LIOT CHATELLERAULT

MEMOIRE EN REPONSE

A L'AVIS DE DELIBERE DE

NOUVELLE AQUITAINE DU 18/12/2019

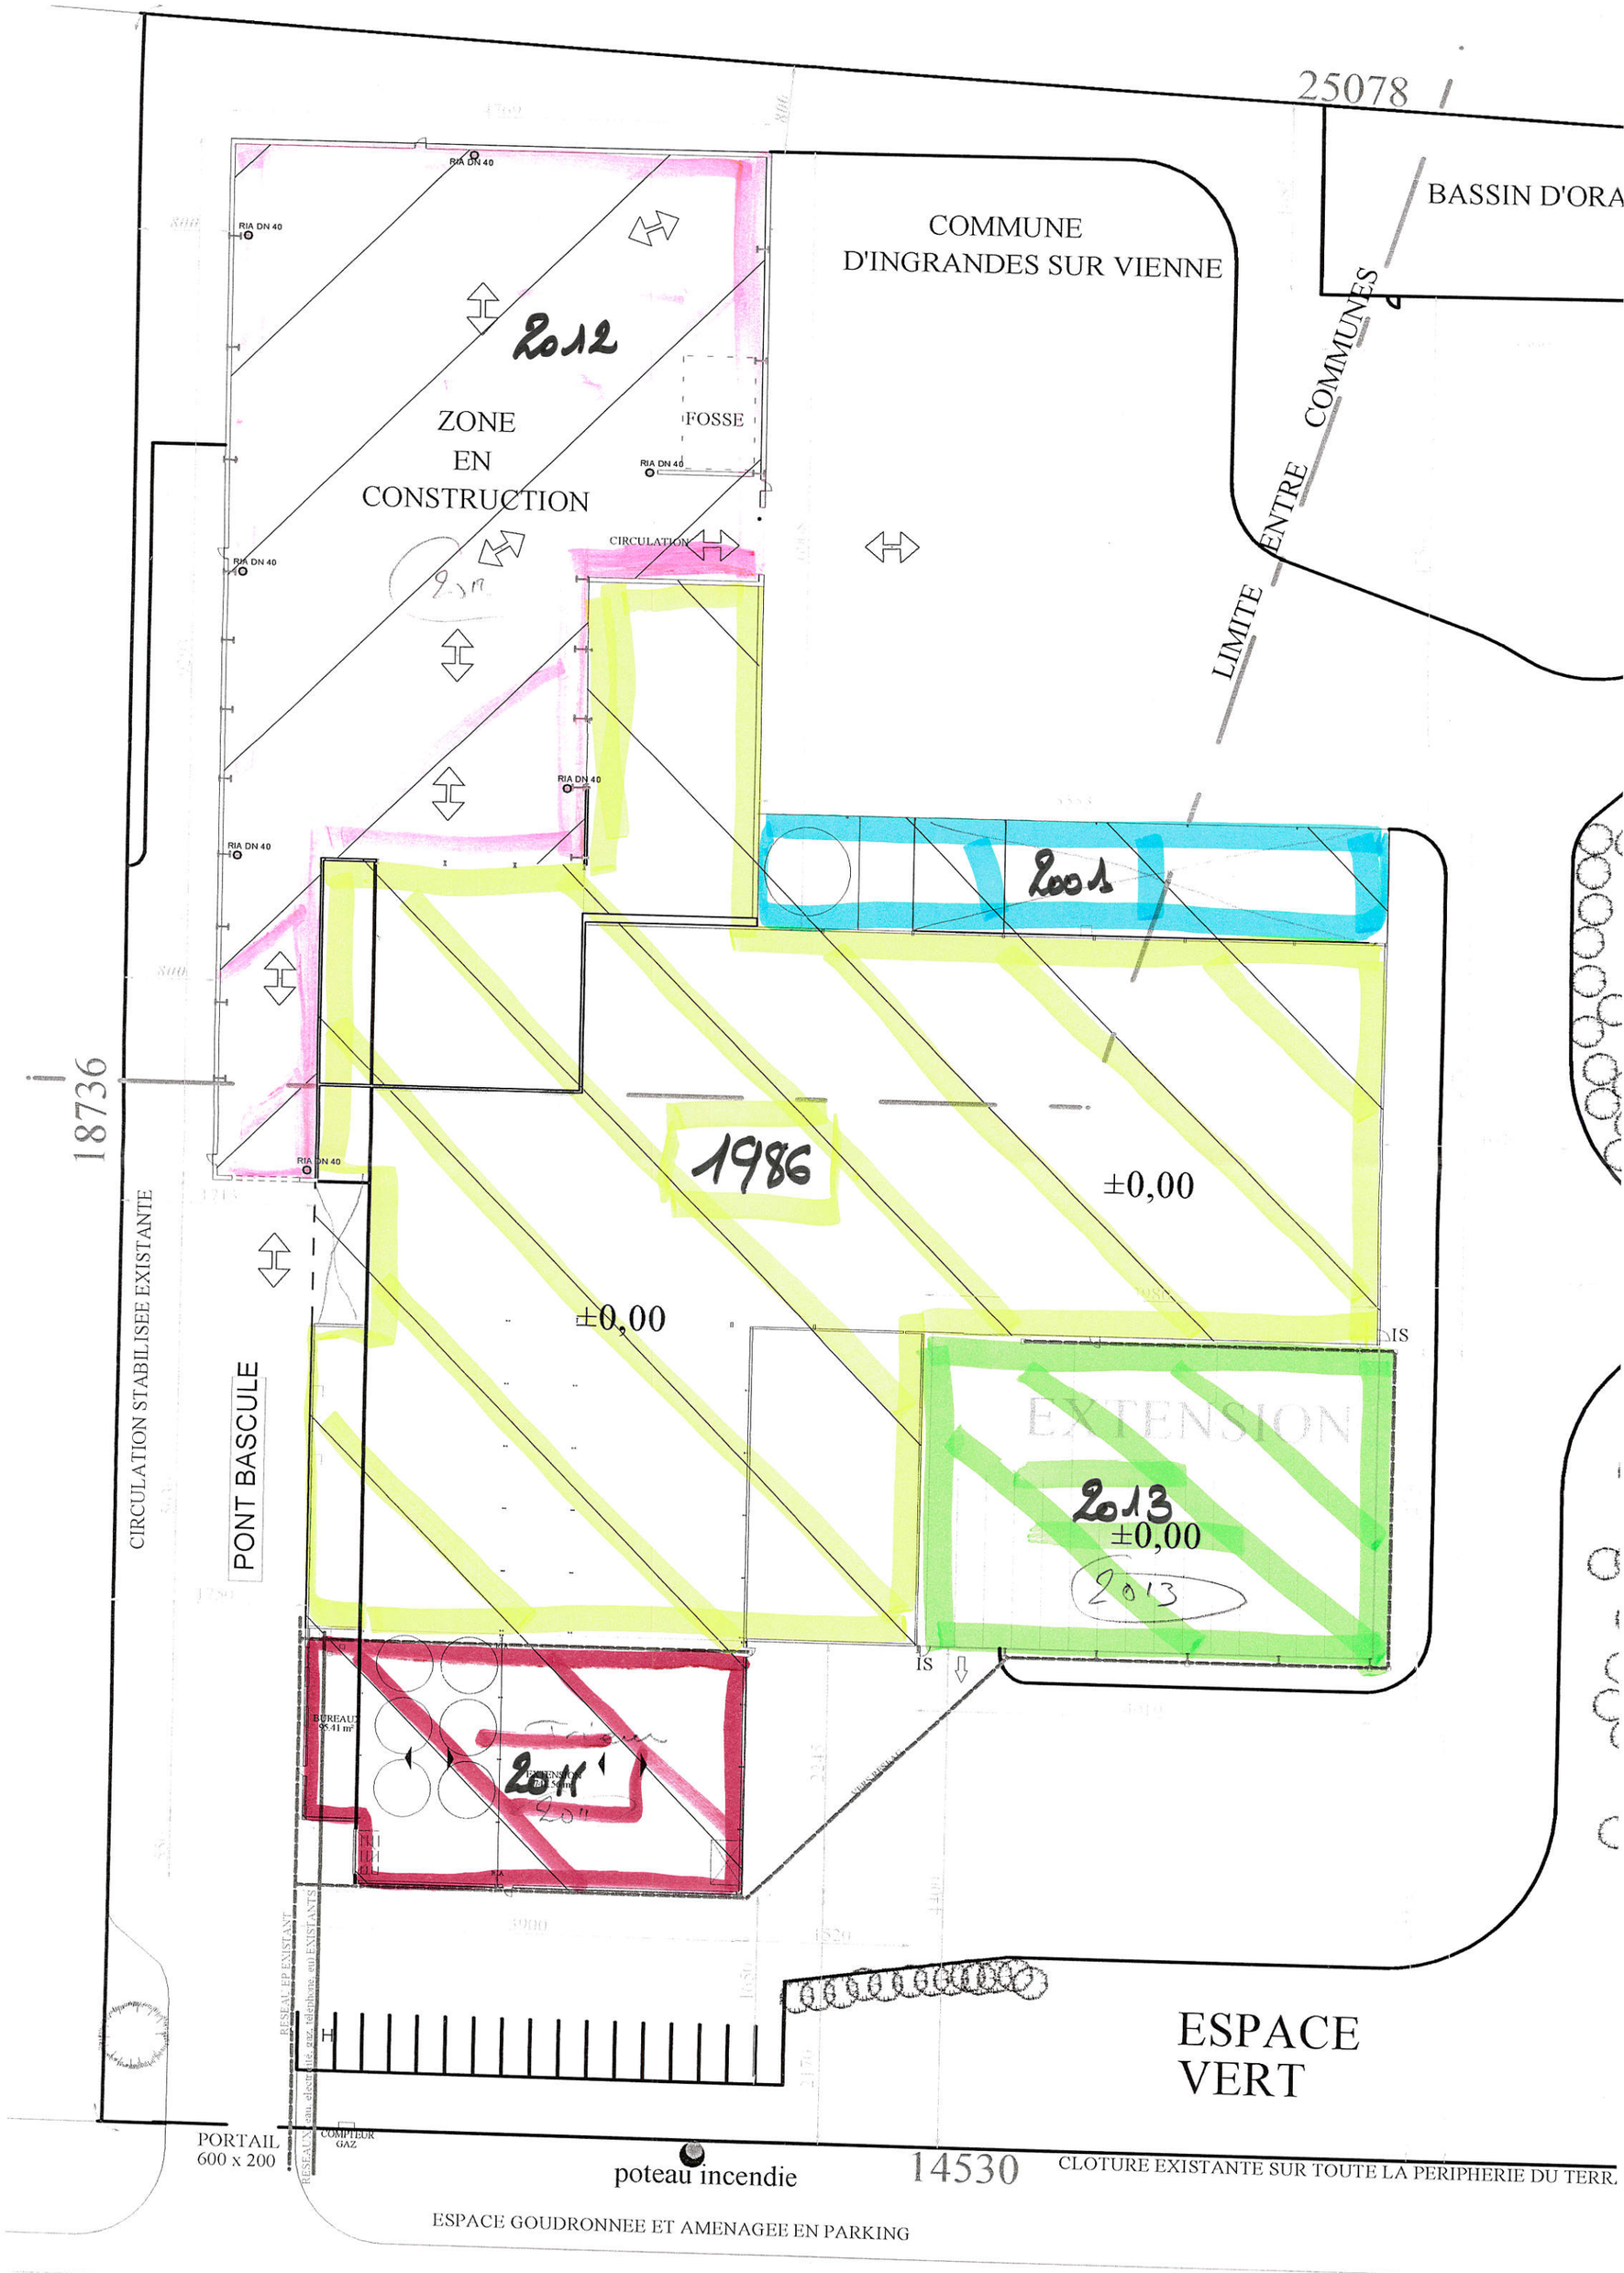
Page 2 de l'avis : *Précision sur la proportion d'augmentation de stockage.*

Suivant document annexe 1

En complément de l'usine de fabrication crée en 1986 les extensions suivantes ont été réalisées.

Année 2001 Ajour d'un appentis pour garage des engins et camions

Année 2011 création d'une unité de triage des grains (séparation des variétés de céréales)

Année 2012 couverture et fermeture de l'aire de réception afin de protéger les matières premières des intempéries et des ventes

Année 2013 création de 4 cases de stockage de produits finis ventilées

CARTOGRAPHIE ENTREPRISES ZI nord

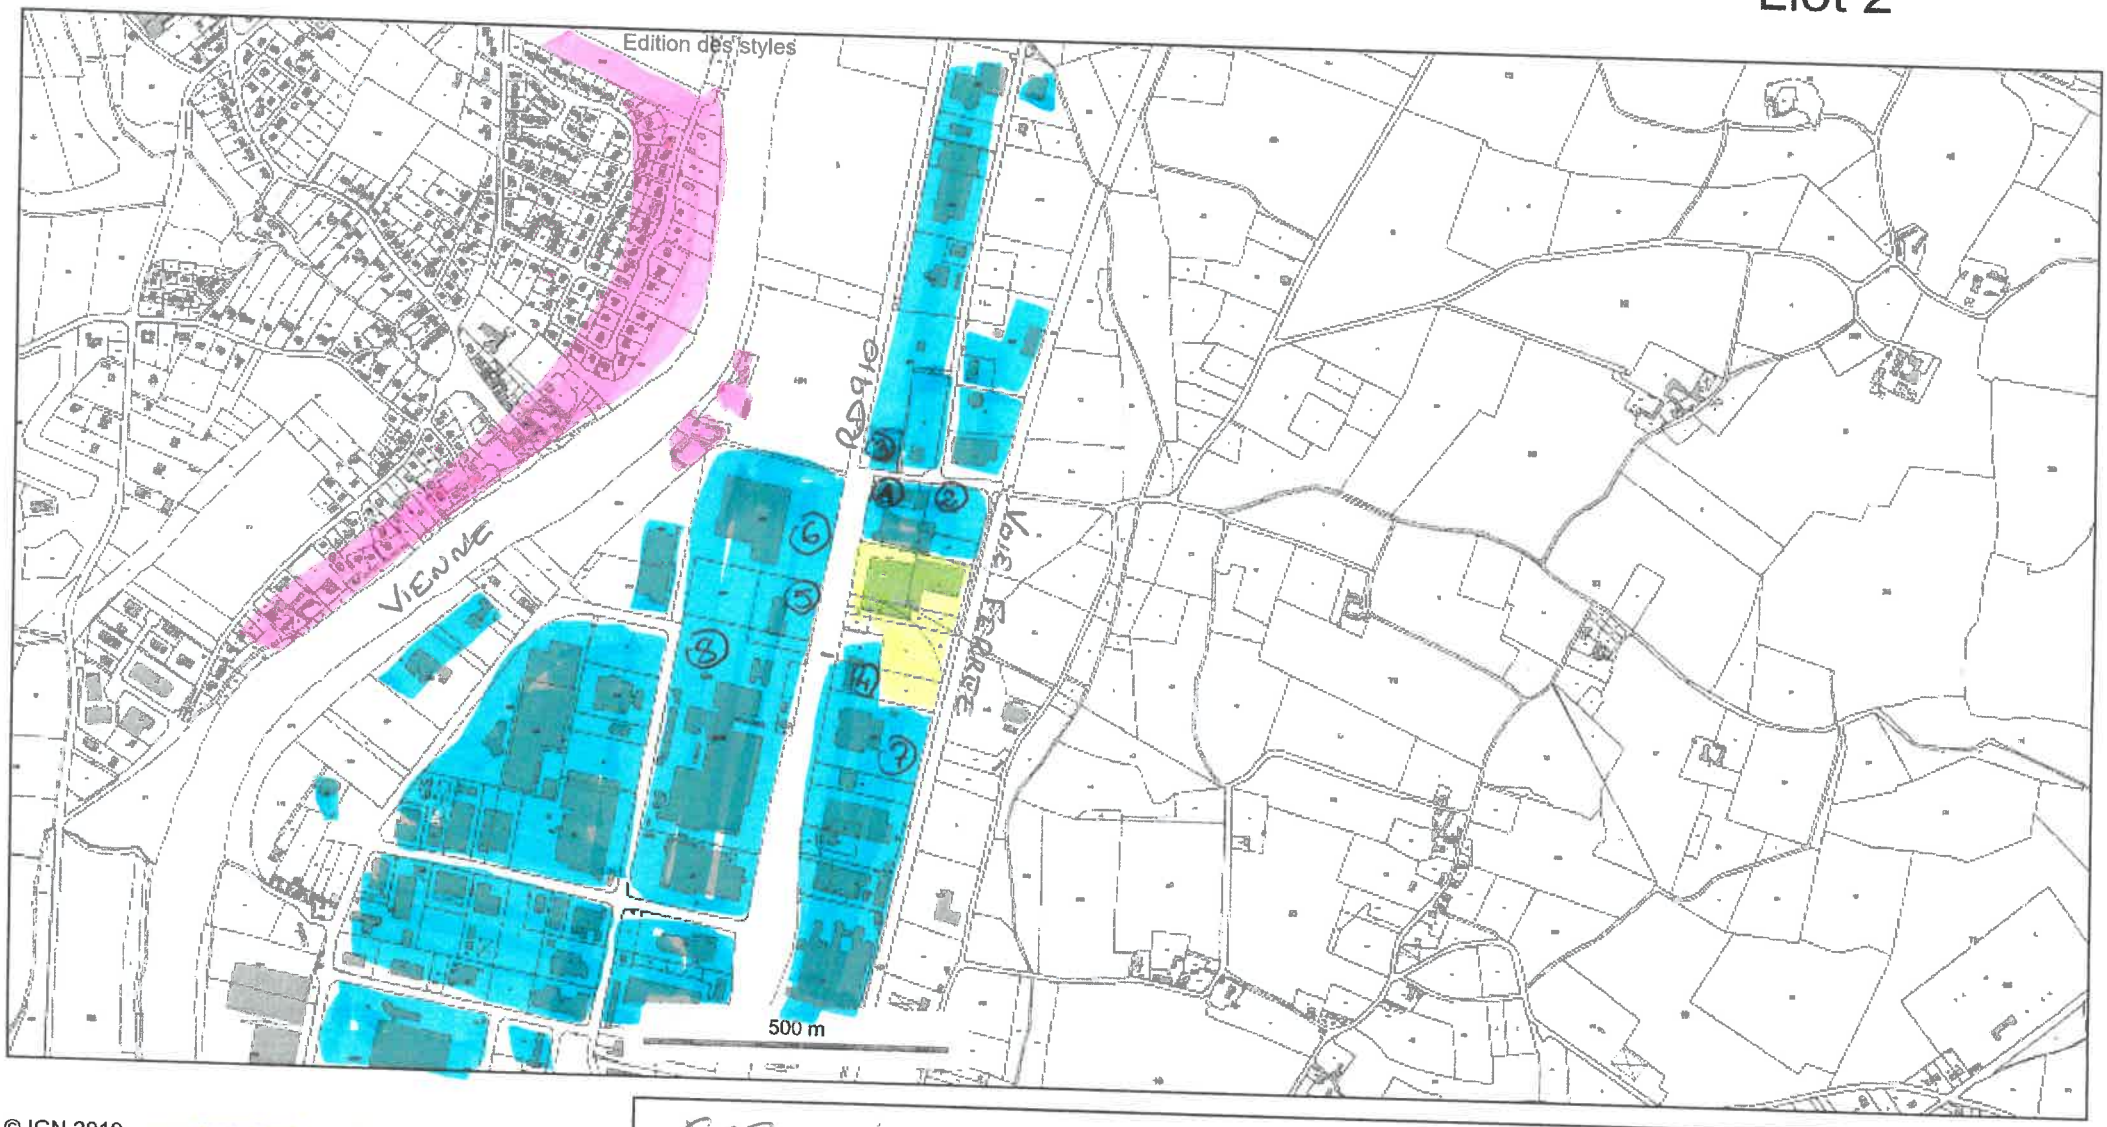
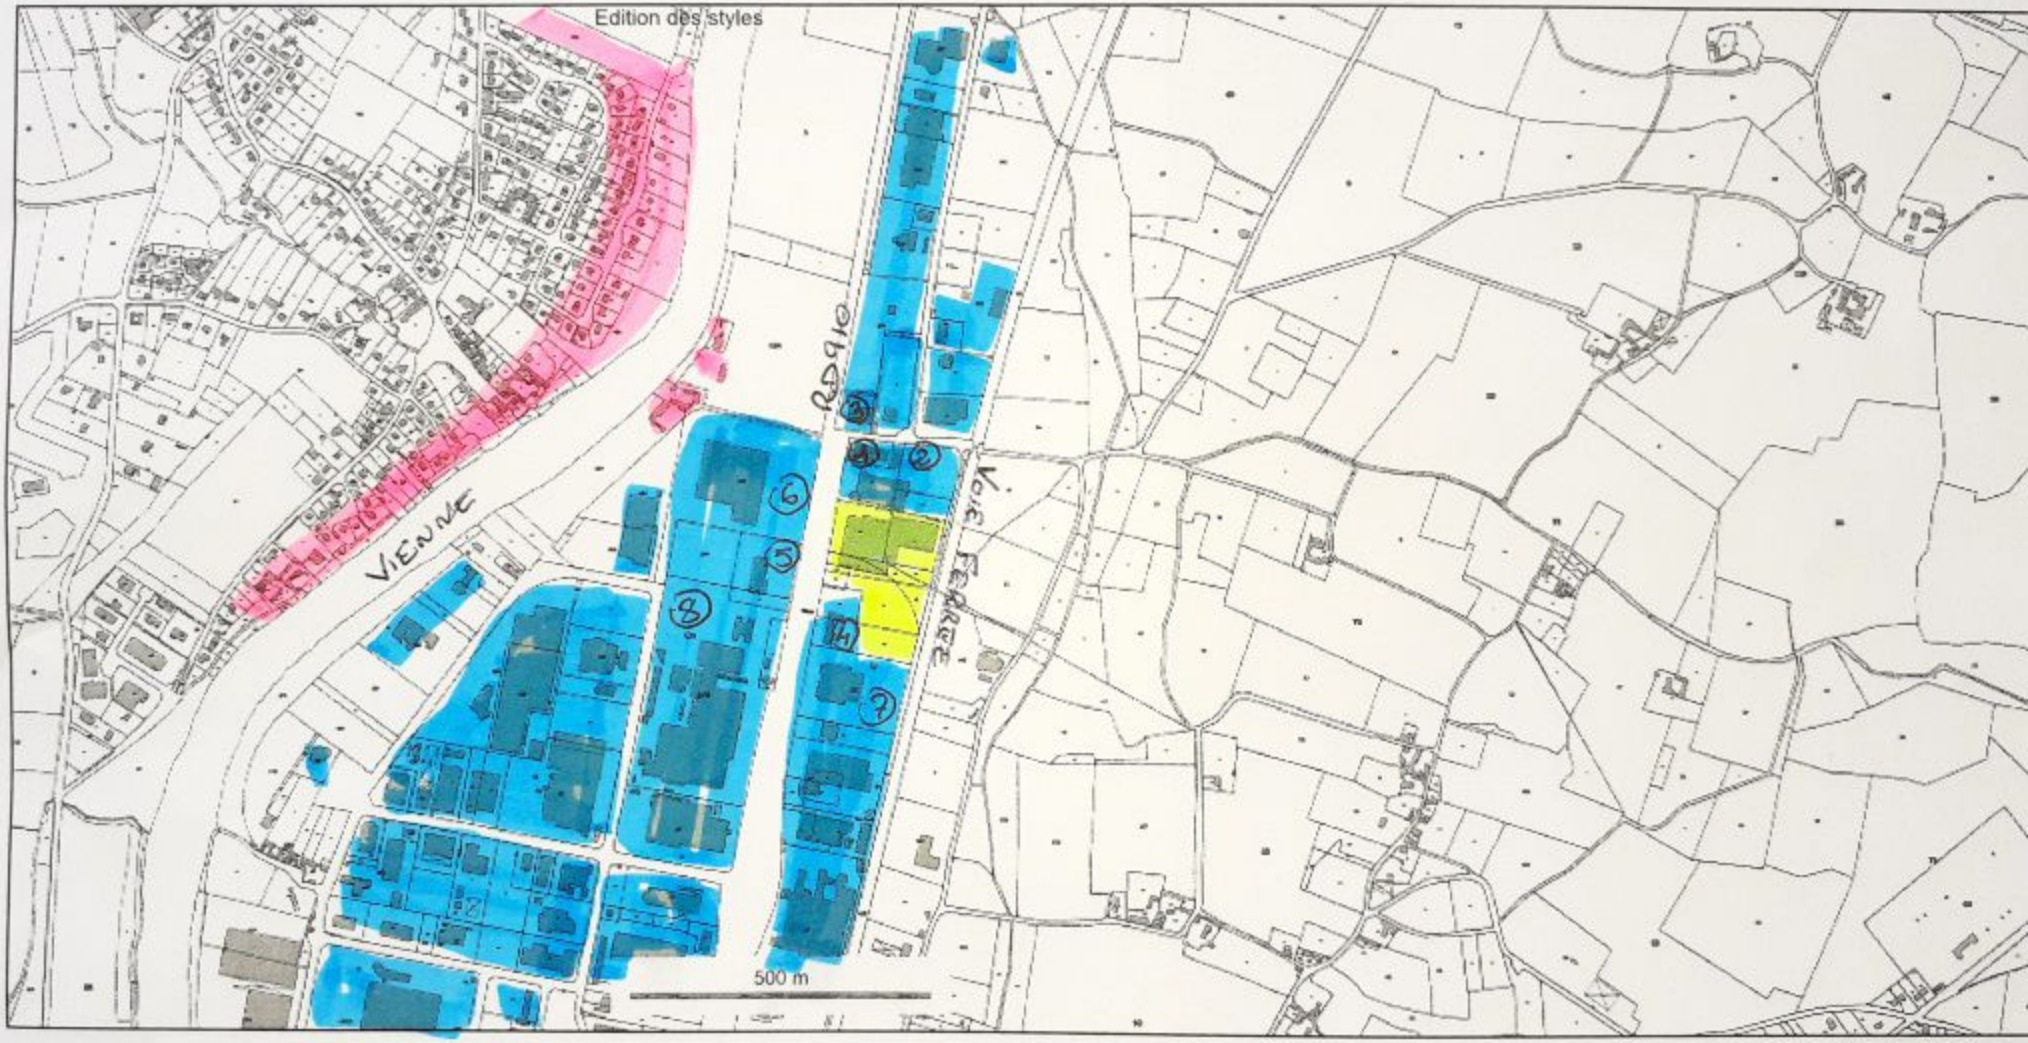
<u>Page 5 de l'avis :</u> *Précisions sur la localisation et la quantification des populations.*

Annexe 3 photo satellite pour visualisation et Annexe 4 cartographie population avec :

En jaune le périmètre des Ets LIOT

En bleu la zone industrielle nord de Châtellerault avec :

Repère 1 la Société MURASOL 10 salariés

Repère 2 Le Magasin Innov Flammes 3 salariés

Repère 3 Le Magasin Air Fluides, Fipro 86 10 salariés

Repère 4 Hotel Ibis 10 salariés et 68 chambres

Repère 5 Céramiques Coating Center 40 salariés

Repère 6 SOBEX 35 salariés

Repère 7 MAGNETI MARELLI 200 salariés

Repère 8 SAFRAN 700 salariés

En rouge les habitations individuelles : 2 en partie nord et bordure de la zone industrielle et un ensemble de lotissement sur la rive opposée de la vienne côté Antran.
